Proposta de Roteiro Metodológico para realização dos estudos em Planos de Manejo Espeleológicos relativos ao meio físico das cavernas, fundamentada na análise de Planos de Manejo Espeleológicos (PMEs) e Estudos de Impacto Ambiental

Produto 4

Análise crítica dos levantamentos do meio físico integrantes dos Planos de Manejo Espeleológicos das grutas Ubajara (CE), Lago Azul (MS), Botuverá (SC) e Lancinha (PR) e da adequação, eficiência das infra-estruturas e procedimentos turísticos implantados

Brasília, 30 de julho de 2003

Figura 05 – Corrimão de madeira no interior da gruta, é preciso reavaliar a utilização desse tipo de material.

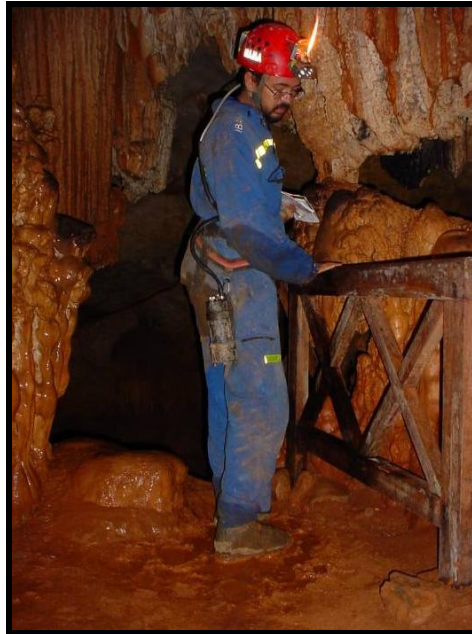
- Alguns corrimãos em parte da trilha de acesso entre o teleférico e a gruta foram instalados na forma de módulos de madeira (figura 04). O mesmo foi feito em alguns trechos dentro da gruta (figura 05). Para o trecho externo, os corrimãos não causaram um impacto visual muito grande na estética. No entanto, na parte interna, os módulos destoam do ambiente cavernícola, além de serem feitos de madeira, o que pode significar material fonte de alimento para a fauna, causando um desequilíbrio, pois alguns animais podem passar a se concentrar na trilha com risco de serem esmagados. Recomenda-se a substituição imediata dos corrimãos por um material adequado.

Figura 10 A – Vista do pequeno terraço em frente ao portão de entrada e o desnível abrupto, evidenciando o perigo aos turistas.

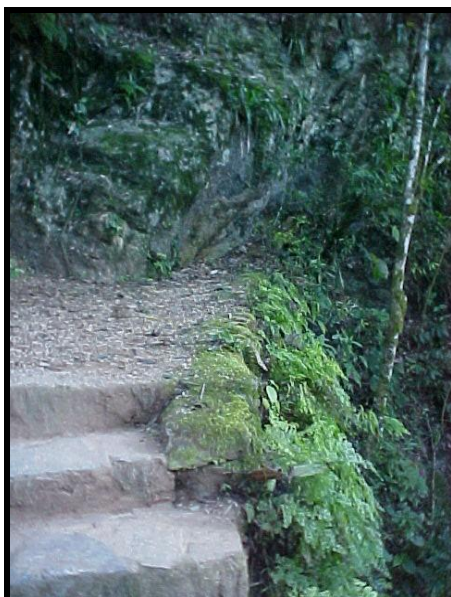
Durante a visita técnica em abril de 2003, notou-se que em frente ao portão há um pequeno terraço (figura 10 A e B) onde o condutor de visitantes (guia) pára com os turistas para dar explicações sobre a visita. Esse terraço fica no final da escada antes da entrada na gruta, o lado do terraço que fica oposto ao portão está num desnível muito alto que pode levar a acidentes graves. Na ocasião, uma garotinha de aproximadamente 7 anos de idade se soltou de seu pai e quase caiu na ribanceira, pois havia muita gente num local onde não comporta.

Figura 10 B – Outra vista do desnível abrupto em frente ao portão de entrada, com a escada no fundo evidenciando a altura.
